ОБЩИНА ПЛОВДИВ

СТАНОВИЩЕ

по предложениета, препоръките, мненията и възраженията в резултат от обществено обсъждане на Доклад за оценка на въздействието на околната среда и приложенията към него, в т.ч. Доклад за оценка на степента на въздействие на инвестиционно предложение: „Укрепване и социализация на речното корито на р. Марица в границите на гр. Пловдив в участъка от пътния възел на околовръстния път до изградения шлюз в източния край на град Пловдив”, проведено на 16.10.2018 г.

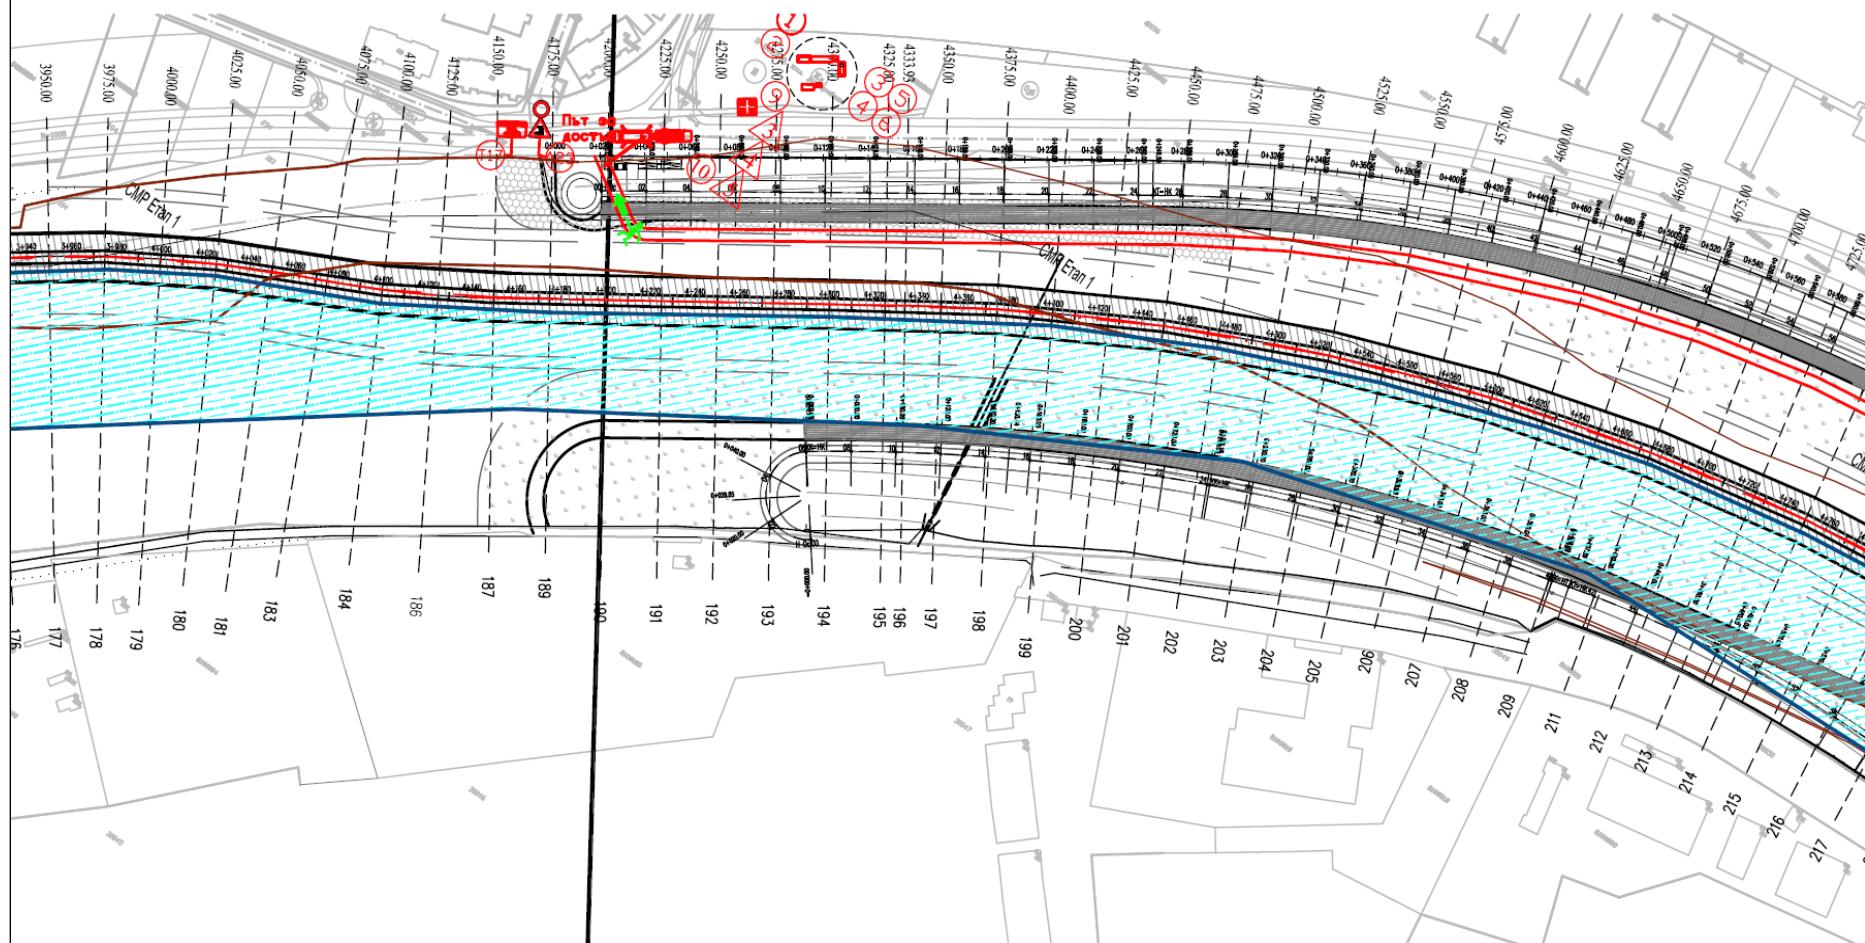
По т.1.6. от становището, считаме че разгледаните в т. 7 от Доклада за ОСВ, алтернативи са допълнени и коригирани, съгласно изискванията на РИОСВ-Пловдив, (Писмо с изх. № ОВОС/806/09.01.2018 г.). Там подробно са оценени и разгледани двете алтернативни решения по проекта, както и „нулева алтернатива“, и е отчетено влиянието им върху биологичното разнообразие в границите на защитените зони. Предложеното запазване на „нулева алтернатива“, считаме, че не е обосновано.

По т.2.1 от становището, считаме че в доклада за ОВОС, съвсем ясно на много места в него е отразен обхватът на инвестиционно предложение по участъци. В приложението, е представен целият проект с предвидените дейности по участъци, отразени километри,

Дейностите по проекта започват в Участък 1А и не обхващат целият териториален обхват на инвестиционното предложение. В графичните приложения към доклада ясно са обозначени всички участъци с координати и съответната легенда към тях, в която е посочено, началото на отделните строителните участъци по проекта. Същата информация е представена в текстови вид в доклада за ОВОС и дейностите също /от стр.21 до стр. 58, стр. 171, стр.266, и.т.н/. В него са обяснени всички дейности по участъци, посочени са отделните им площи и дължината която обхващат.
